図面・計画書添付書

椙山女学園　星が丘キャンパス大学会館食堂リニューアル工事

天井・壁 吸音ルーバー製作図

点検口　提案図　1/3

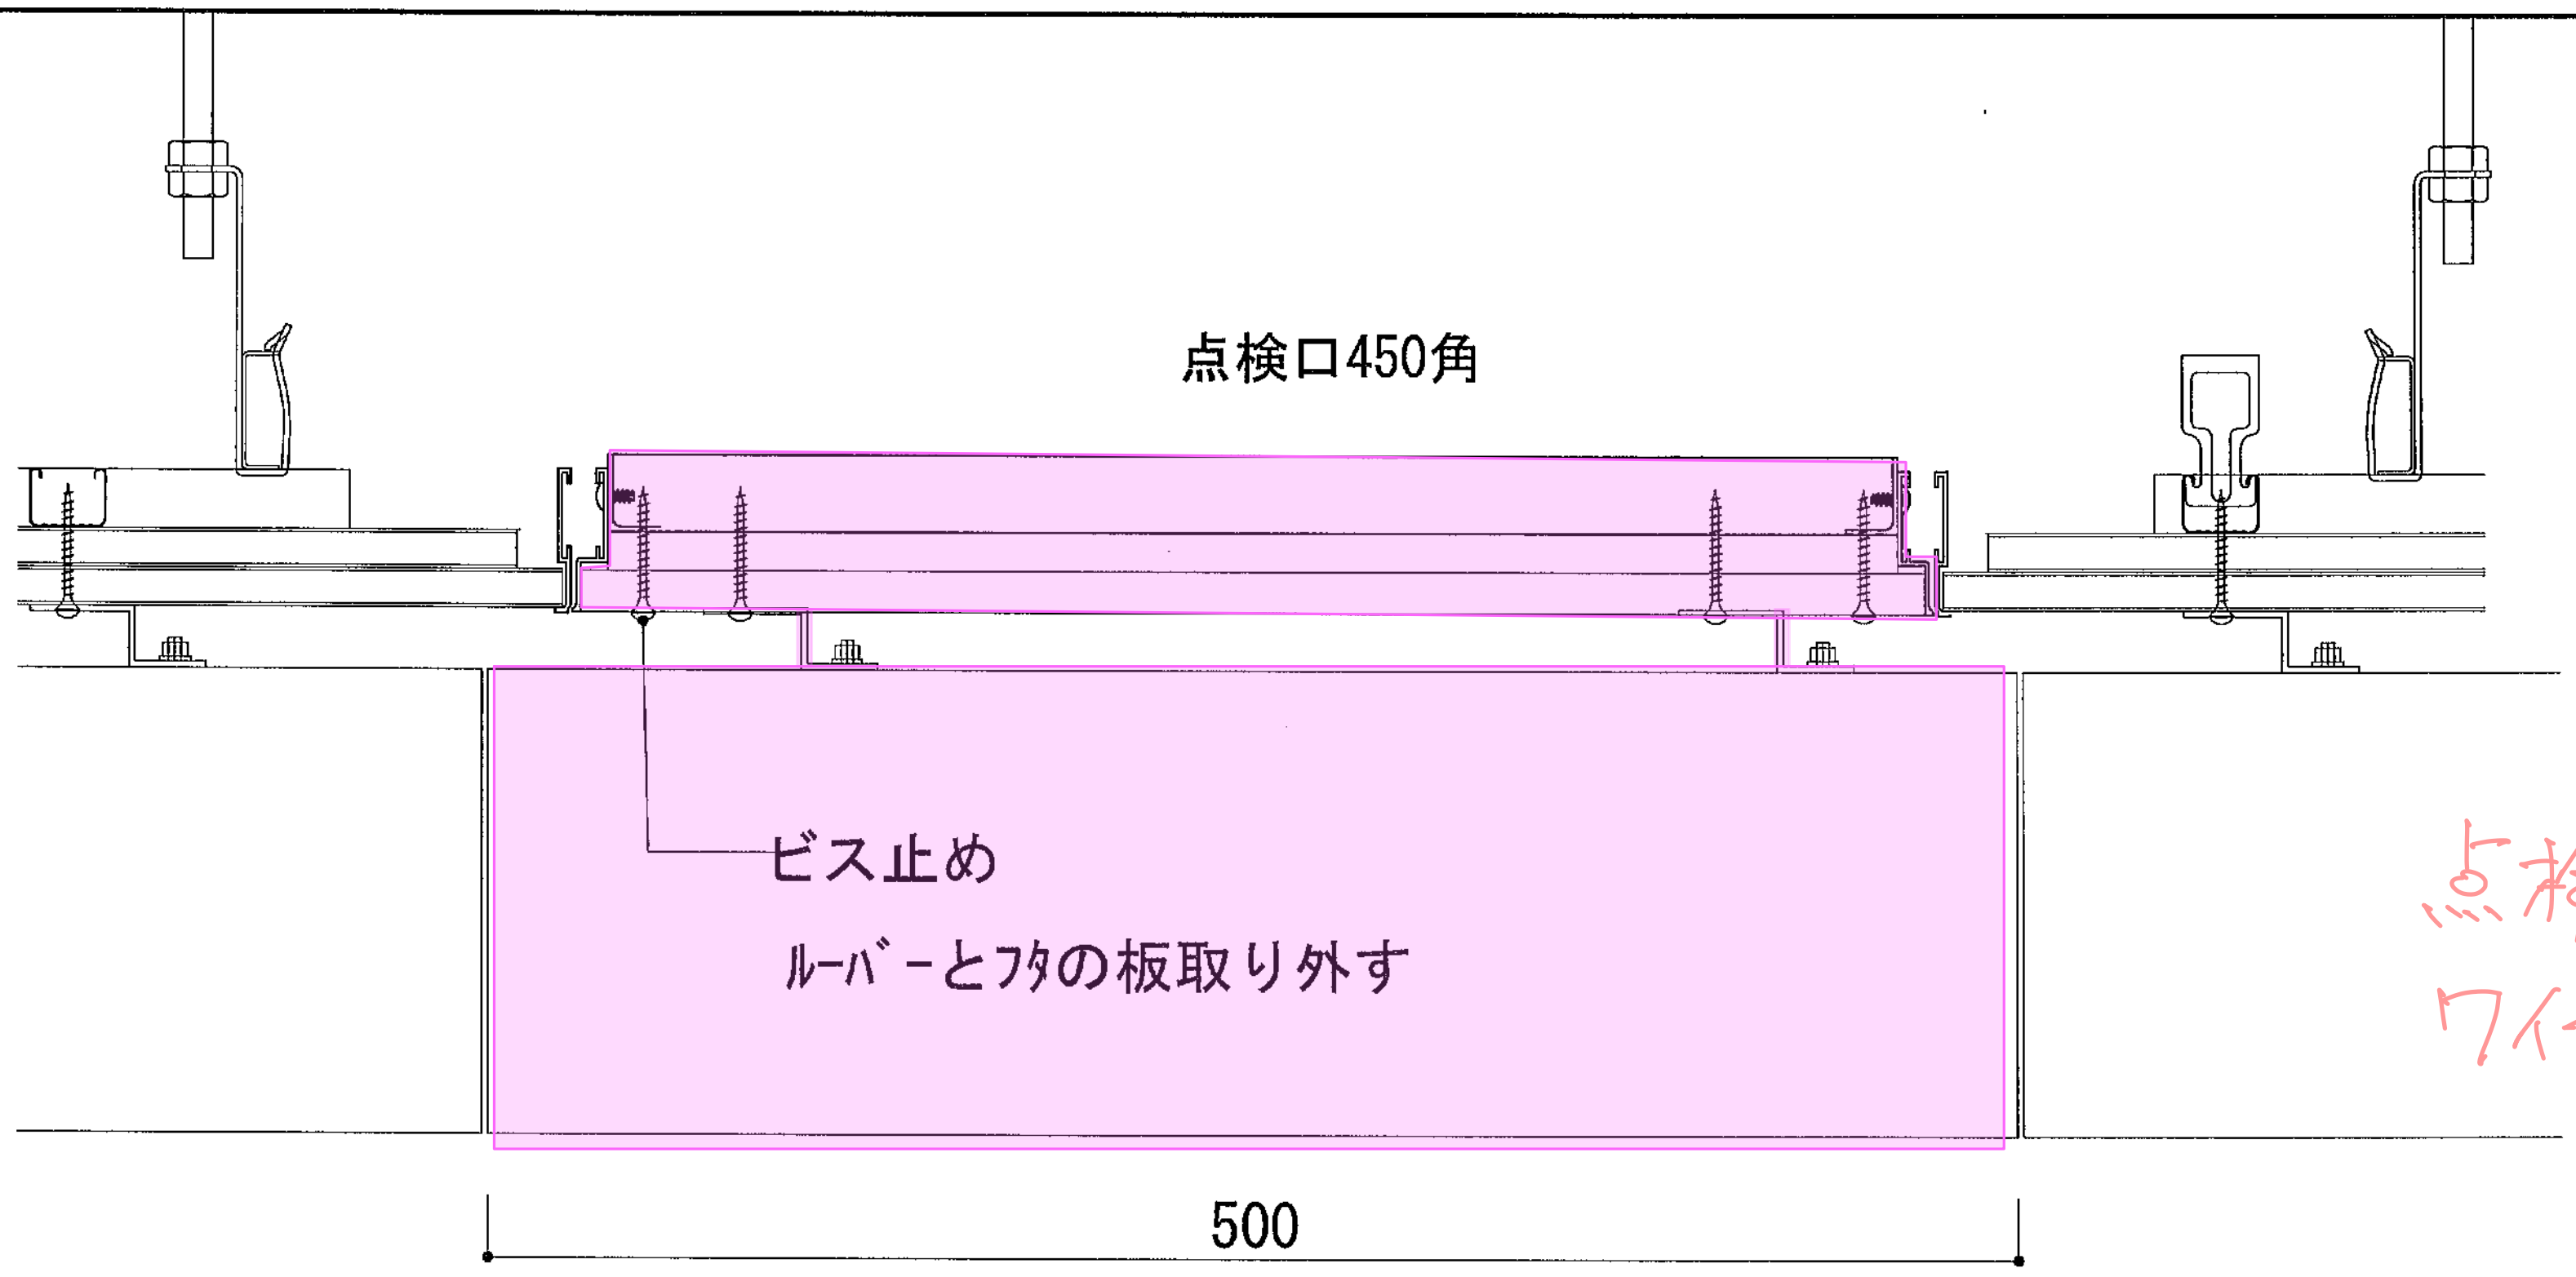
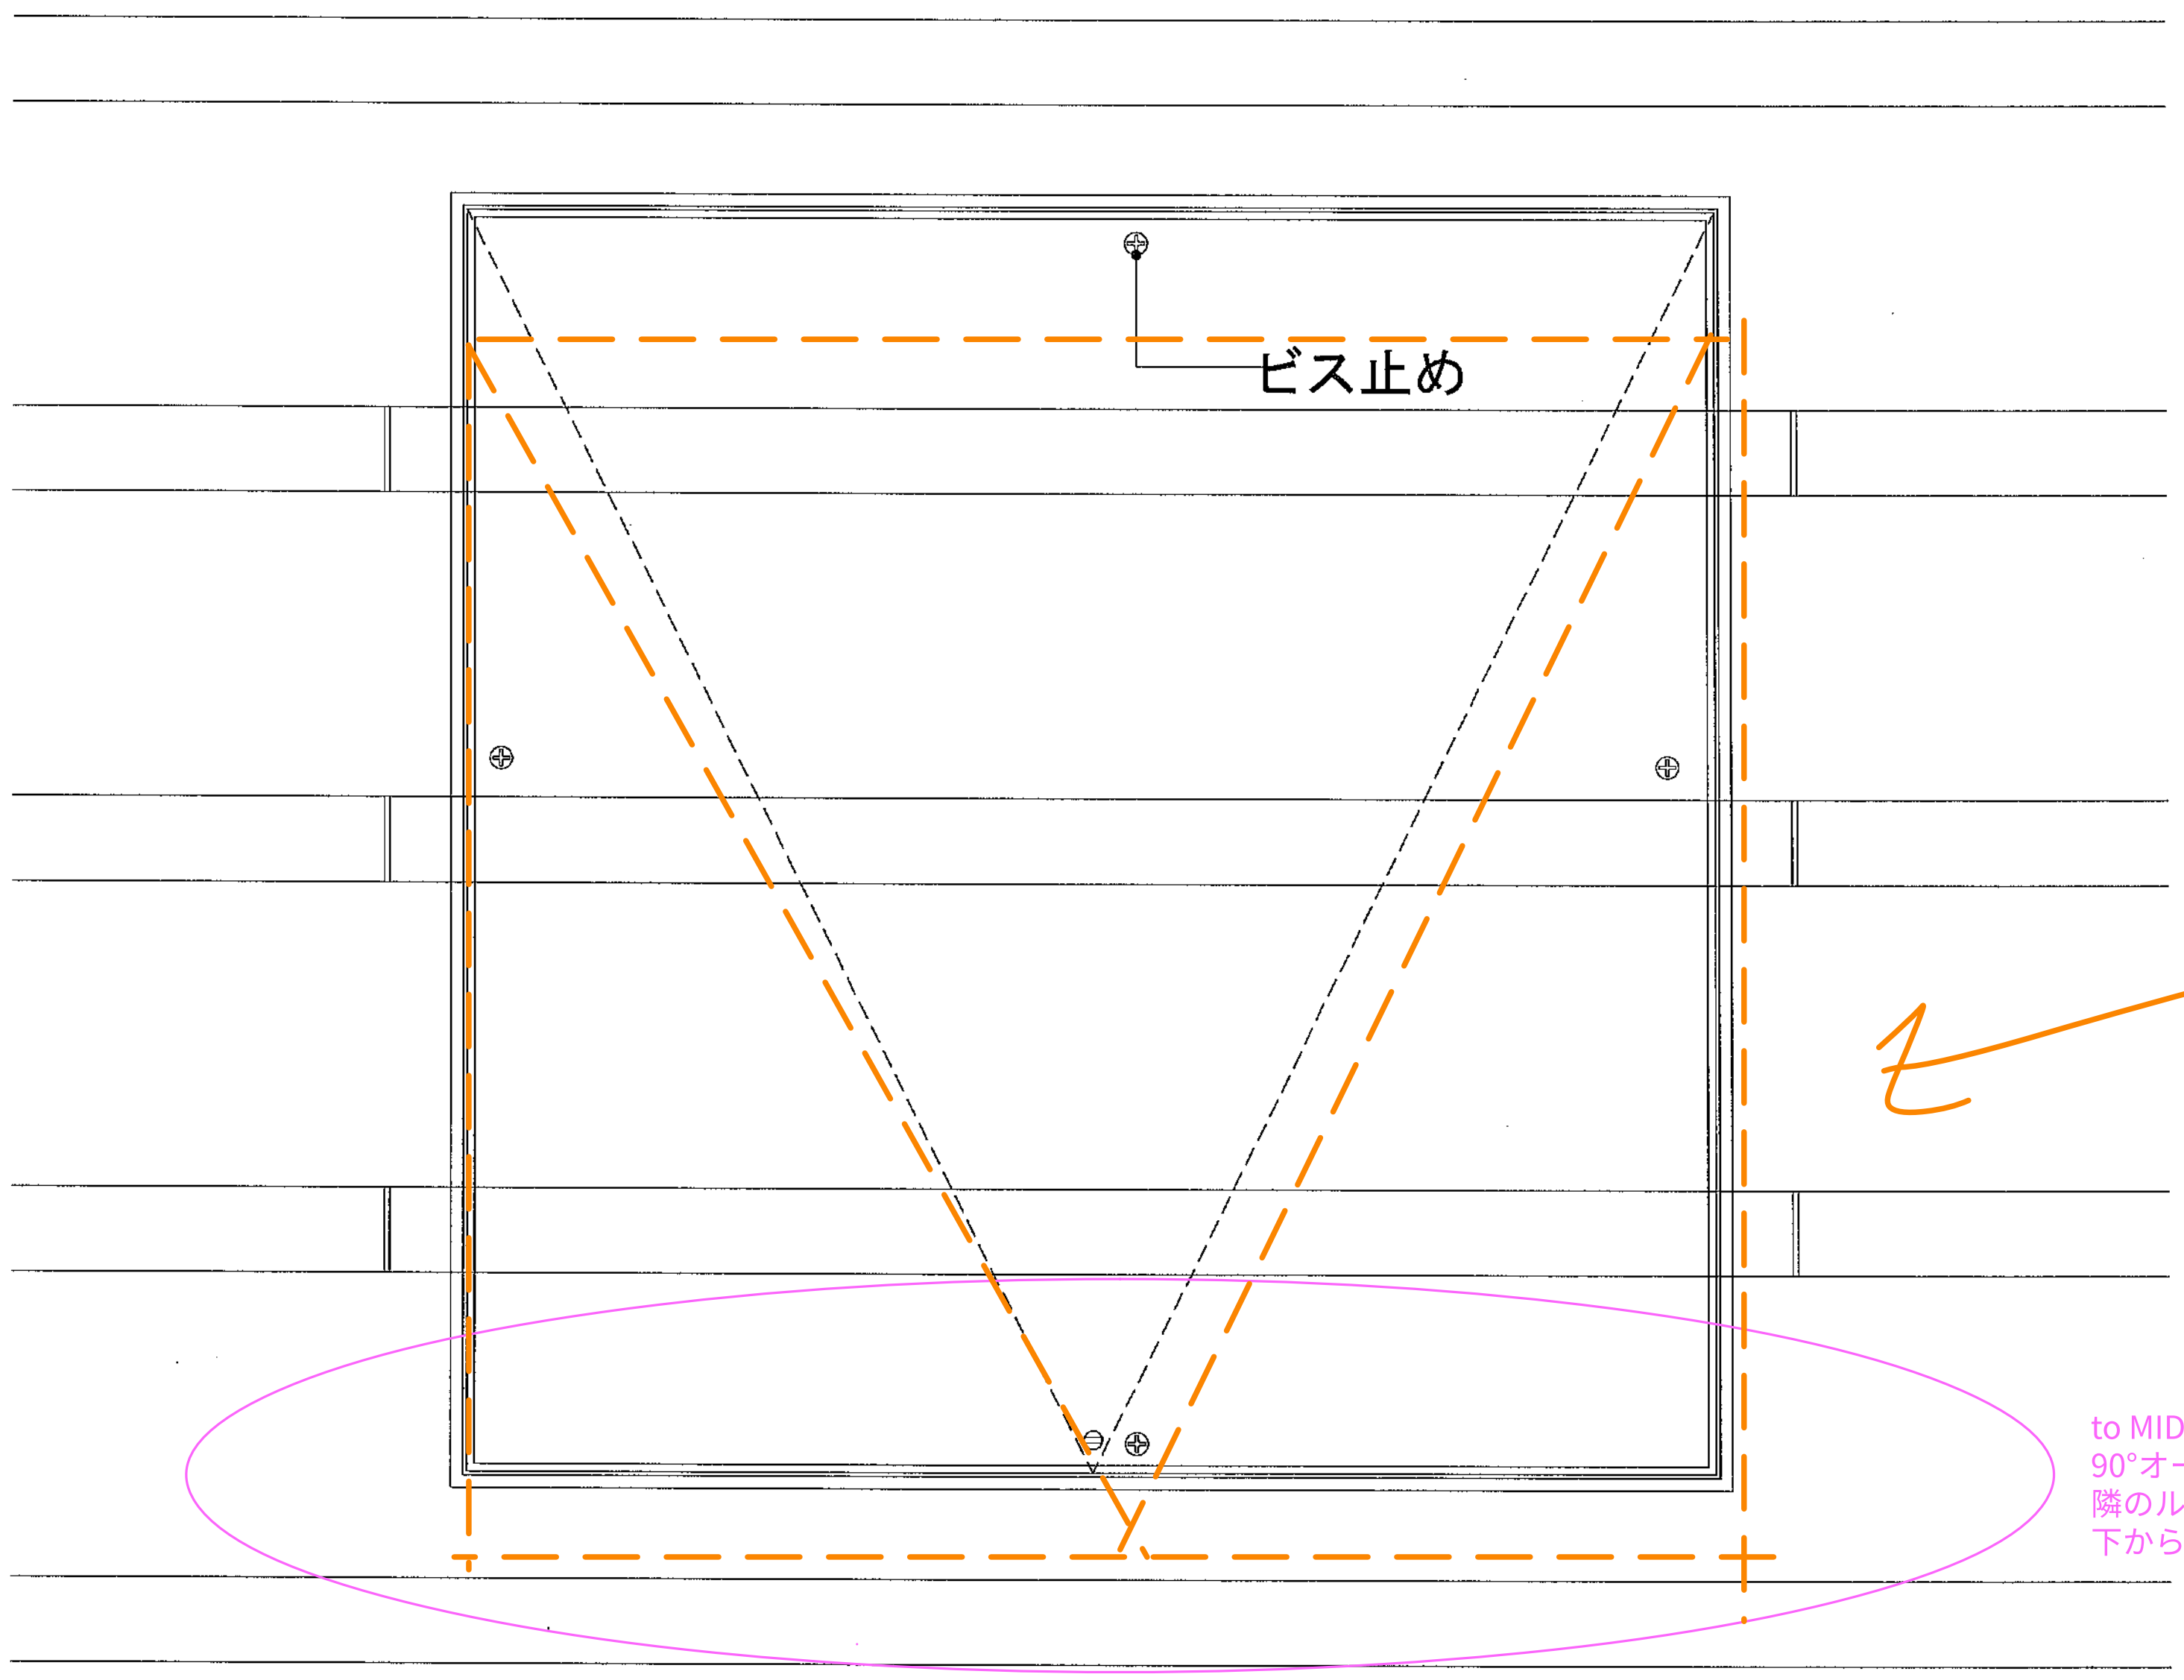
点検には落下防止
ワイヤーをつけて下さい。

こっちにずらして
あたらないか
確認で
きます。

to MIDIC
90°オープンにした場合（それ以上に開く）
隣のルーバーに干渉しないか？断面検討
下から見えないので上にずらしても可
